Objet : Avis de l'État sur le projet de Plan Local d'Urbanisme de la commune
P.-J. : DUP du captage de la FARE du 24 janvier 1992
DUP du captage de la GILLARDE du 17 octobre 2012

RESERVES DE L'ETAT

sur le projet de Plan Local d'Urbanisme arrêté de la commune d'Auris-en-Oisans

OBSERVATIONS DE L'ETAT

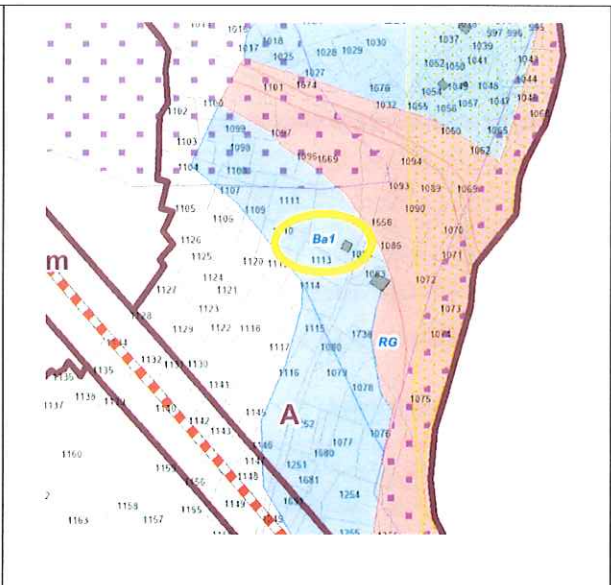
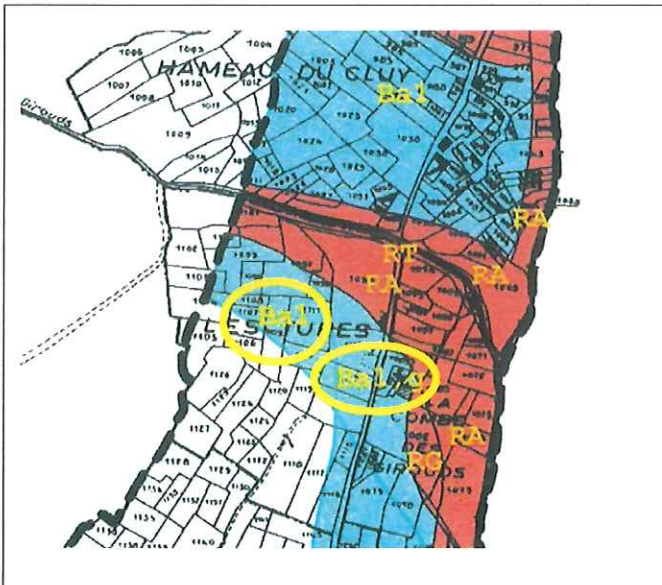
Le règlement graphique du PLU mériterait d'être affiné :

- Il est nécessaire de mentionner l'étiquetage « multiple » du zonage réglementaire quand une zone est soumise à plusieurs phénomènes et de bien délimiter les différentes zones ;
- Par ailleurs, il serait nécessaire d'ajouter les étiquettes manquantes : en effet, certaines zones du PLU affectées par les risques ne comportent aucune étiquette rendant ainsi difficile l'interprétation du zonage réglementaire ; les délimitations entre les différentes étiquettes (telles que présentes sur les cartes d'aléas) devraient également apparaître.

Zonage PAC PPR

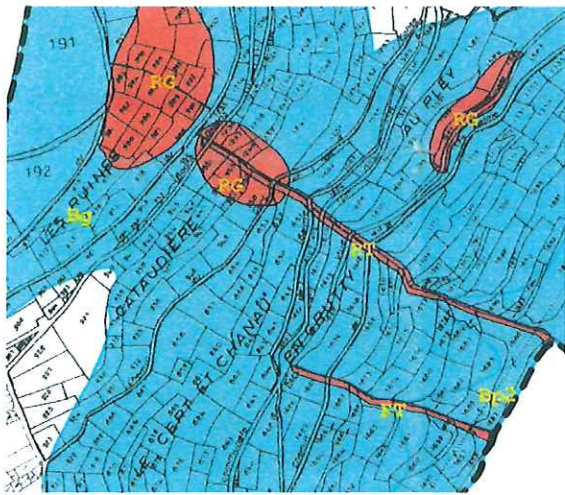
Le zonage du PLU doit faire apparaître 2 étiquettes : Ba1 et Ba1.g.
Absence de la délimitation entre les 2 zones sur le zonage PLU.

Zonage reporté sur PLU

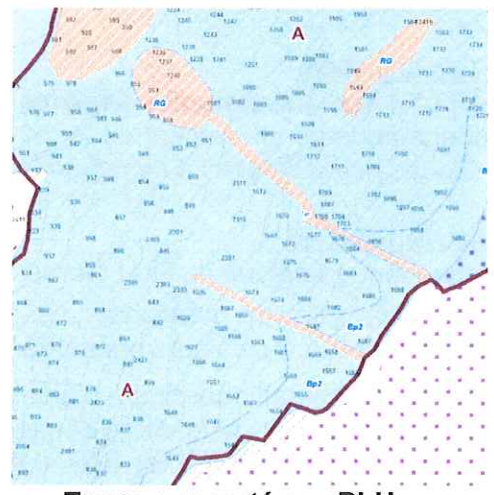
Etiquette RT manquante

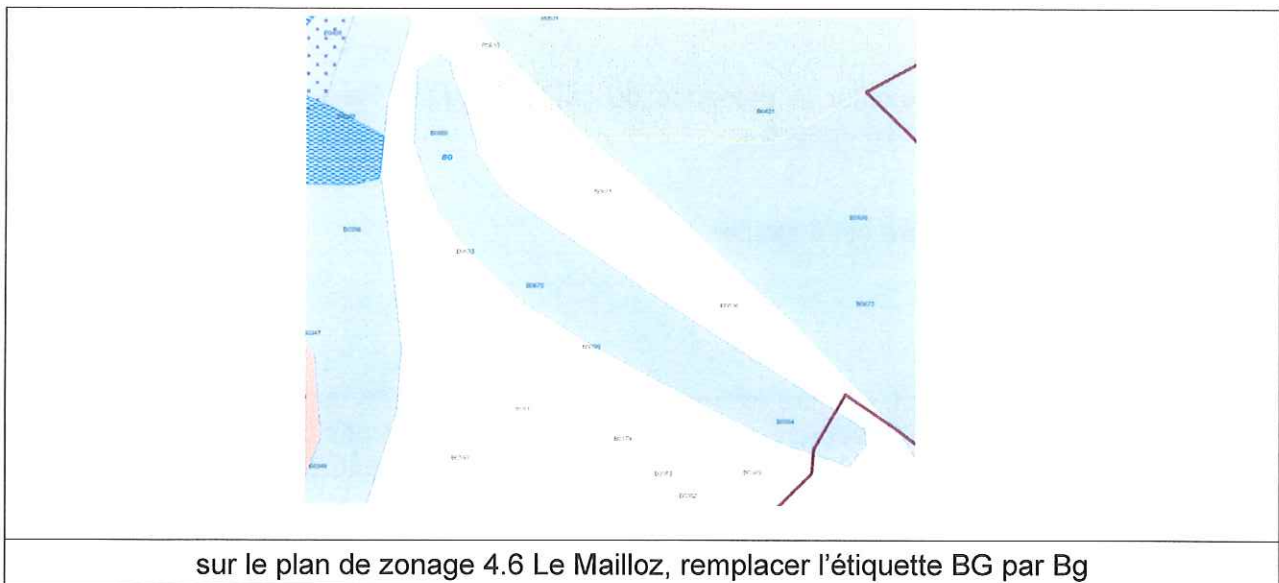
Rajouter une étiquette Bg sur la zone UA pour une meilleure lisibilité
